令和5年10月4日

「ヘリテージ・アラートに対する事業者見解について」（令和5年9月29日公表）
に関する、イコモスの「ヘリテージ・アラート」における根拠の説明

＜主旨＞

図1 神宮外苑地区における東京都風致地区条例許可申請書
低木伐採樹種名（建国記念文庫の森および第二球場の一部）

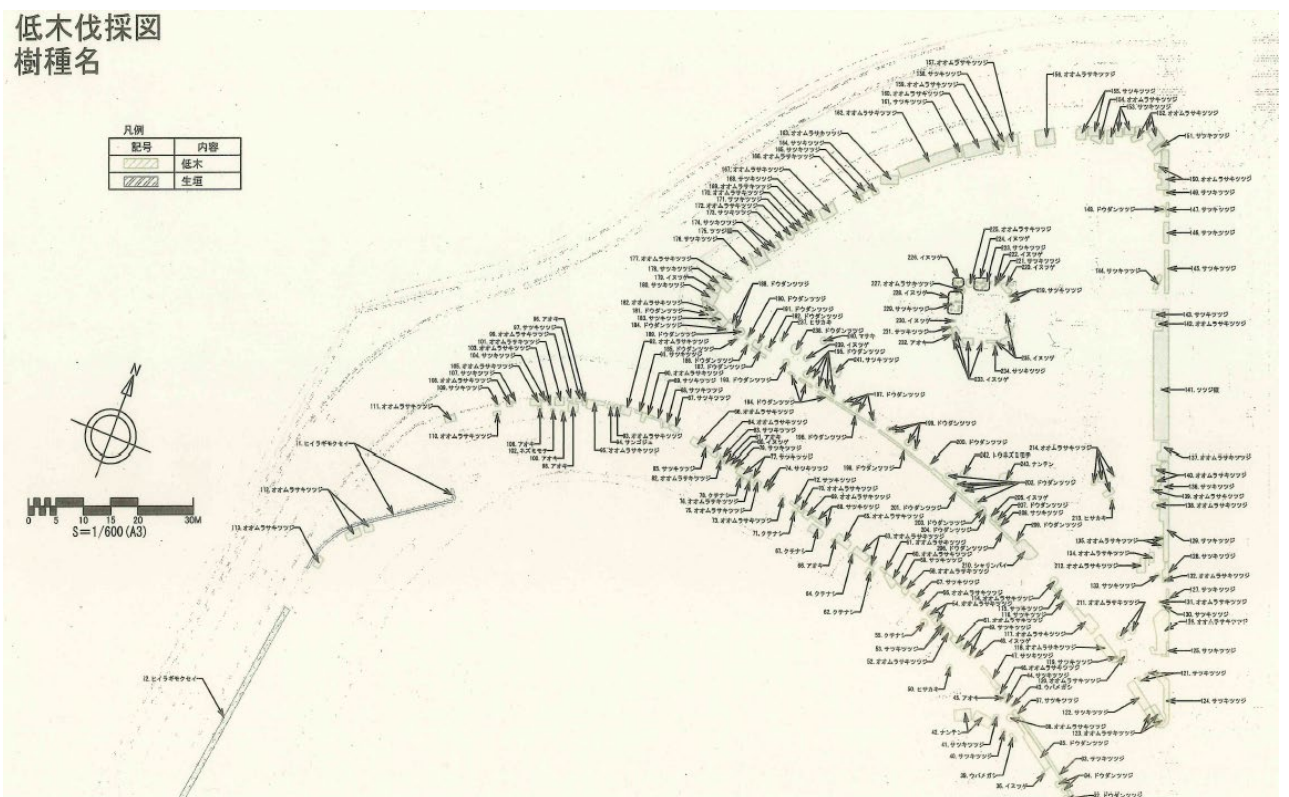
図面および伐採樹木の一覧表が提出されており、すべてが推測ではなく、低木についても、毎木調査が行われています（以下、参照）。

これまで、事業者が示してきた、既存樹木 1904 本、伐採 743 本という数字は、このように低木を一切含んでおりませんので、実際の伐採本数を、公表し、ホームページを更新すべきです。3m 以下の低木は、外苑をおとずれる人びとが、もっとも身近に触れ合うことができる緑であり、極めて重要です。

以上、事業者におかれましては、低木を含めた毎木調査表を、環境影響評価審議会に再提出され、伐採本数の正確な公表と説明を行うべきです。伐採本数は、3,000 本を、遥かに超える本数となることは確実です。

図2 事業者：緑地の分布状況図

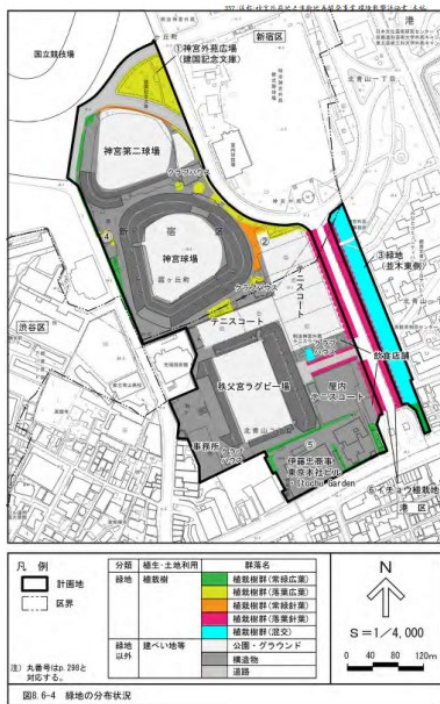
事業者は、審議会においてすら、単なる「緑地現況図」(図2)を「現存植生図」と主張されました。図3が、日本イコモスが調査を行い、外苑全体を対象として作成した「現存植生図」です。

図3 日本イコモス：現存植生図

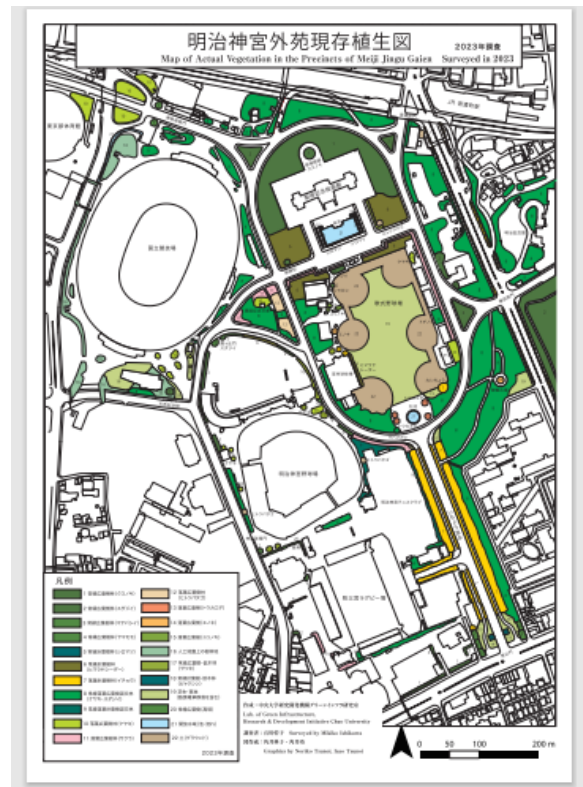
それでは、現存植生図は、何故、必要なのでしょうか？ 森がどのような特質を持っているかは、群落調査を行う必要があります。どこに、どのように調査区を設けるかは、まず、相観による現存植生図を作成し、適切なコドラート(調査区)抽出しなければなりません。事業者は、現存植生図を作成せず、

図6 建国記念文庫の森北側の保存緑地断面図

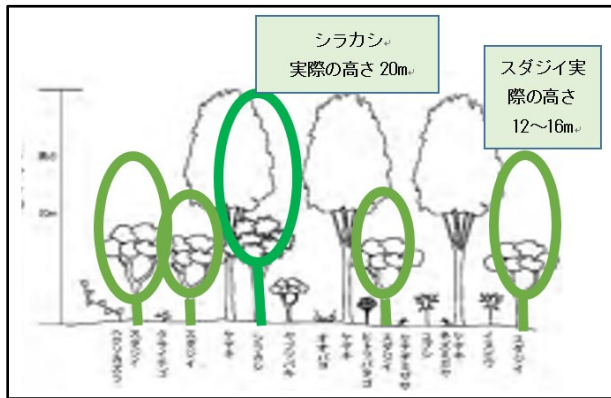
以下の表は、計画において保存緑地とされているエリアの植生調査表です。評価書では、「建国記念文庫の森南側」と記載されていますが、現地調査の結果、南側は間違いで、北側の森であることが明らかになりました。この群落は、高木層はケヤキですが、亜高木

層にはスダジイが占めており、落葉広葉樹と常緑広葉樹の階層性のある群落です。群落名は、植栽樹林群(ケヤキ)ではなく、常緑・落葉広葉樹混交林(スダジイ・ケヤキ)の分類が適切です。この群落は内苑においても同様の群落名称となっており、外苑地区における最も自然度の高い群落です。毎木調査表と照合の結果、植生断面図は間違っていました。

(図中の緑色で表示した高さが正確なもの) 常緑落葉広葉樹混交林
 <真っ二つに分断される常緑落葉広葉樹林>

図7 分断、破壊される常緑落葉混交林

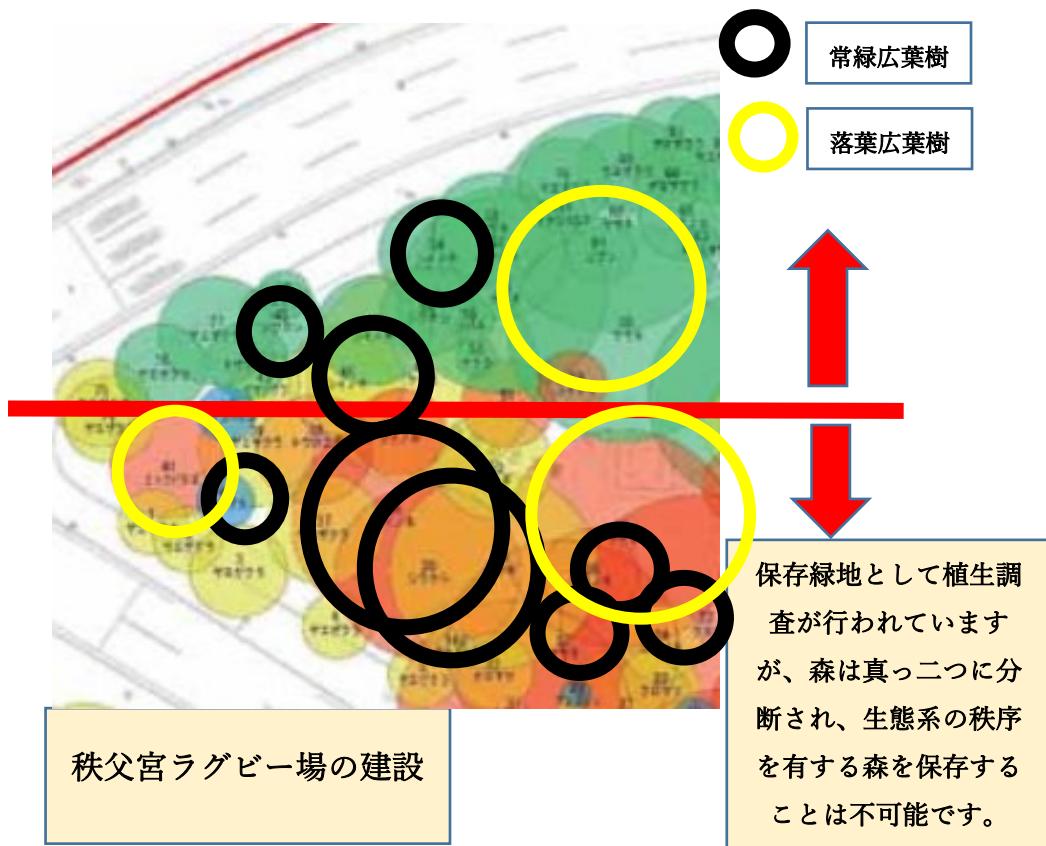
ラグビー場の建設により、この森は、真っ二つに分断されることになります(図7)

大正期より継承されてきた樹林は伐採・移植により、生態系の秩序を有する森は破壊されます。残存する常緑落葉広葉樹林の樹木は、スダジイ（毎木調査番号47）、シラカシ（毎木調査番号52）、ケヤキ（毎木調査番号56）等であり、戦後、植栽されたヤエザクラ3本など、合わせて10本にもみえない樹木であり、永久コードラートを設置し、モニタリングを行っていくという、保存緑地の維持のための基本すら、実現することはできない状況となります。ラグビー場が建設される南側の森も、伐採・移植により、完全に破壊されます。このように、市街地再開発事業対象地で最も豊かな生態系を有する森は、消滅していくことになります。

写真7 建国記念文庫のヒトツバタゴの森

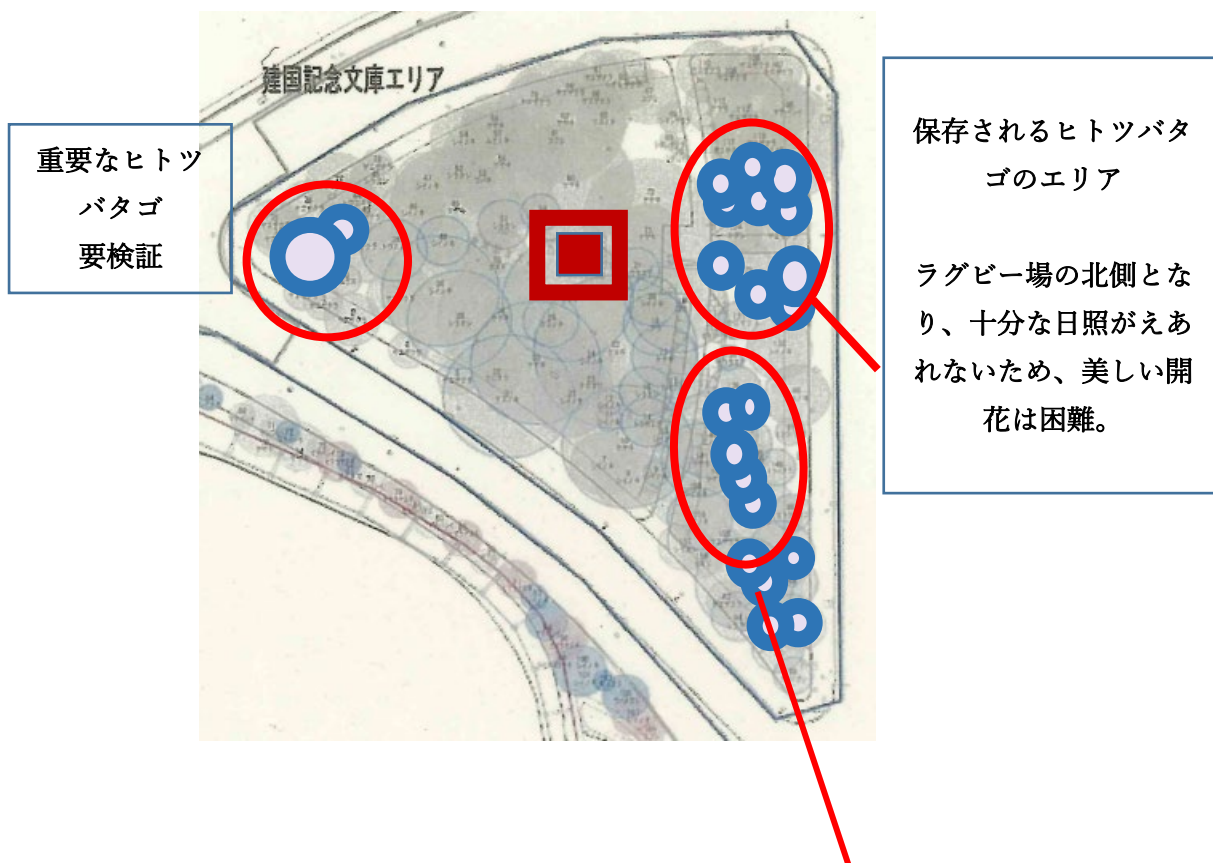
事業者計画では、この重要な樹林がどのように再生されるかは、全く言及されておらず、中央広場の植栽計画図にも、建国記念文庫の現在の規模のナンジャモンジャの森は、計画されていません。パースの中には、独立木としてナンジャモンジャが描かれていますが、環境影響評価書における計画図は、陽光の中でしか開花しないナンジャモンジャが、スタジイなどの常緑広葉樹林の下層に計画されています。生育は不可能の植栽計画となっています。

秩父宮ラグビー場の建設により、破壊されるヒトツバタゴ樹林地。外苑で最大のヒトツバタゴ生育地が消滅する。回復、ミティゲーション等は、評価書に記載されていない。

図 1 1 第二球場（一部）と建屋記念文庫の森の伐採・移植計画図

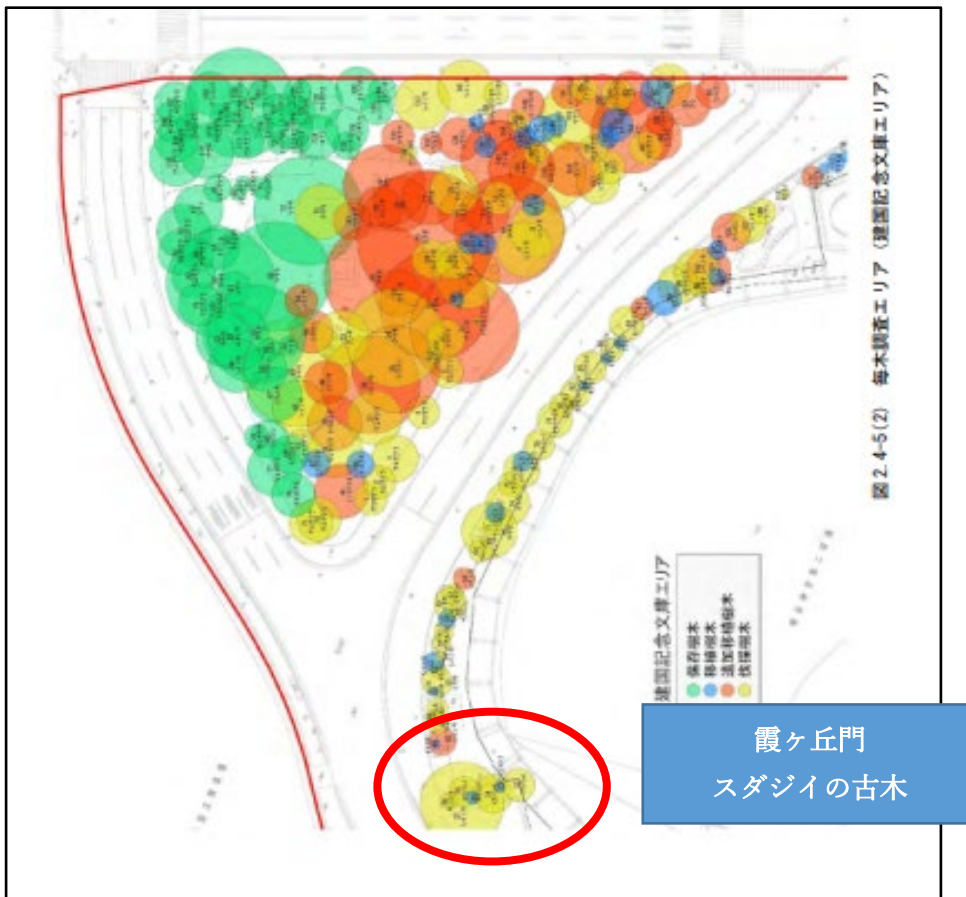
日本イコモスは、2023年3月3日、「秩父宮ラグビー場の移転により破壊される『神宮外苑霞ヶ丘門』の保全に関する要請書」を提出いたしました。現時点で、全く回答はありません。スタジイ、マテバシイは伐採計画のままで、本件に関しましては、至急、お返事が必要と存じます。社会的責任です。

写真（左） 16 最も衰退が著しいイチョウ（レストラン前 2023年7月27日）

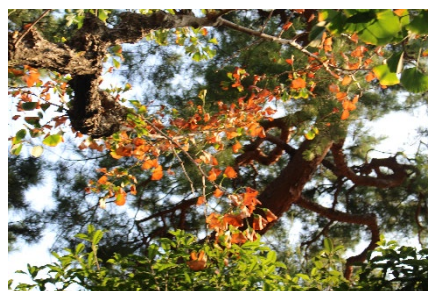
と記載しておられますが、色づきではなく、枯れ葉となっています。

いちよう並木につきましては、この夏の酷暑の中で、灌水を行い手当をうけておりましたイチョウは、2本にすぎません。最も衰退が著しいレストラン前のイチョウ（写真16）につきましては、なんらの手当も行われず、衰退がすすんでおります。

図12 創建時の芝生広場

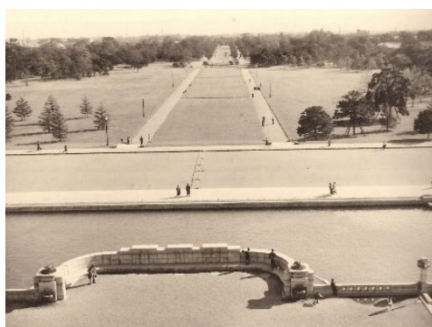
また、会員制テニスクラブの設置により、芝生広場の面積は、3分の1となり、自然風景式庭園のコアの部分が破壊されます。事業者におかれましては、外苑は、スポーツ施設として創り出されたのではなく、「庭園」として創り出されたことを学び、近代風景式庭園の心臓部を破壊する行為は、慎んでいただきたく、お願い申し上げます。事業者の現況のオープンスペースは、21%とありますが、軟式野球場が含まれておりません。また、将来に関しては、中央広場の建築群も、オープンスペースに含まれています。人がのぼることのできない緑化された屋根は、オープンスペースとカウントすることはできません。したがって、44%より下回ると考えられ、未来の外苑が、ゆとりある空間になることは、想定できない内容です。
